福島第一原子力発電所 特定原子力施設に係る実施計画変更比較表（Ⅱ.2.5 汚染水処理設備等）

G4北, G5エリア
タンク設置に伴う
変更

図2 雨水移送ラインの設置範囲図

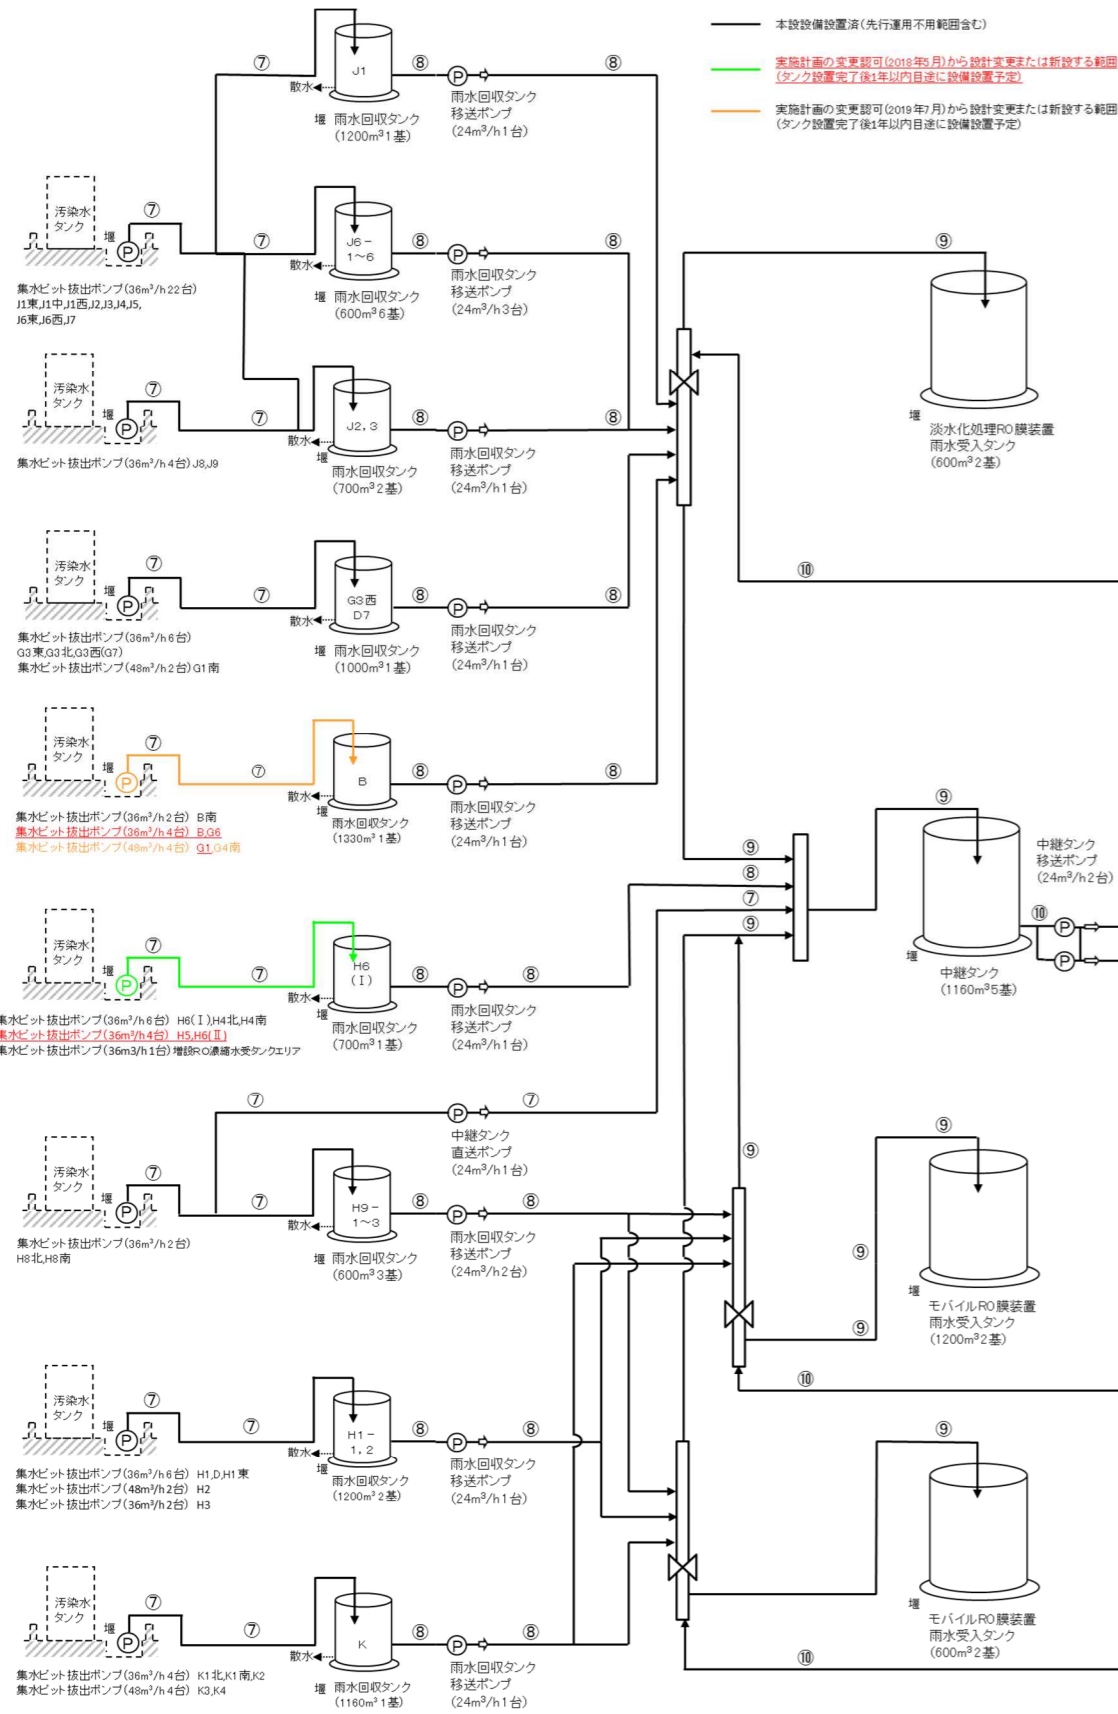
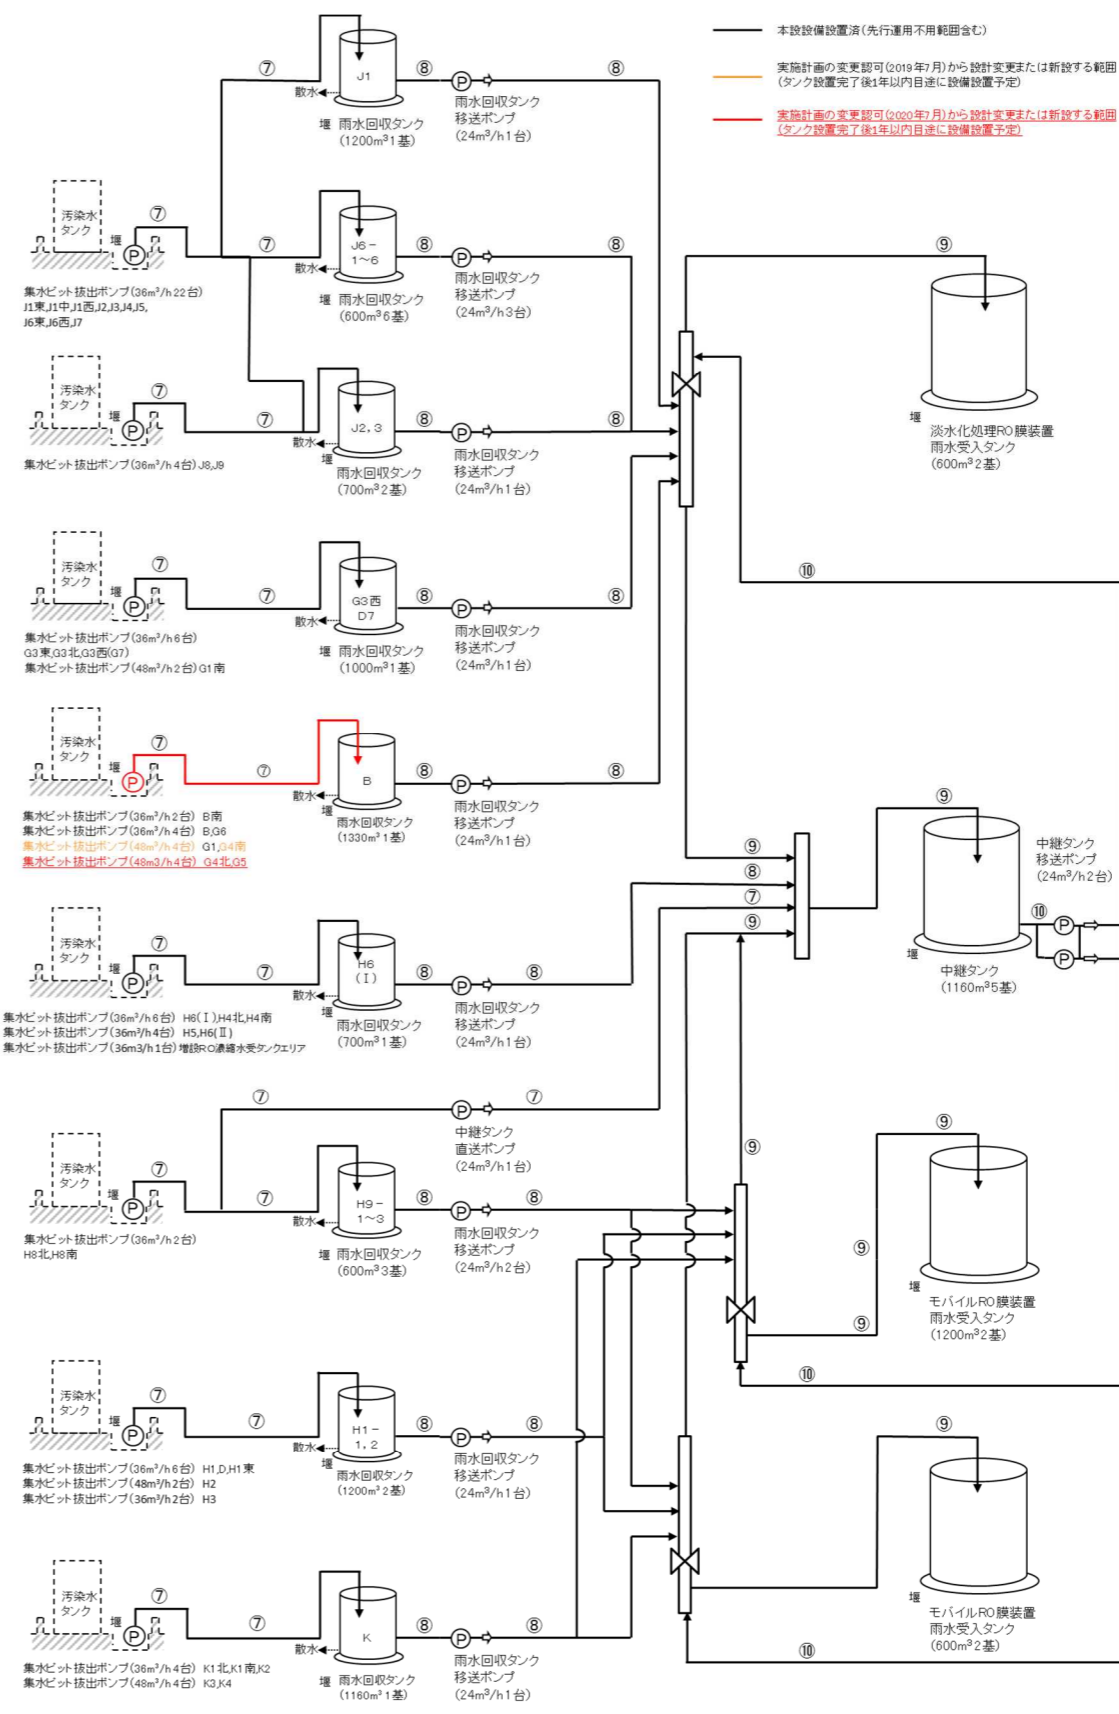
G4北, G5エリア
設置に伴う変更及び
使用前検査終了に伴
う記載変更、適正化
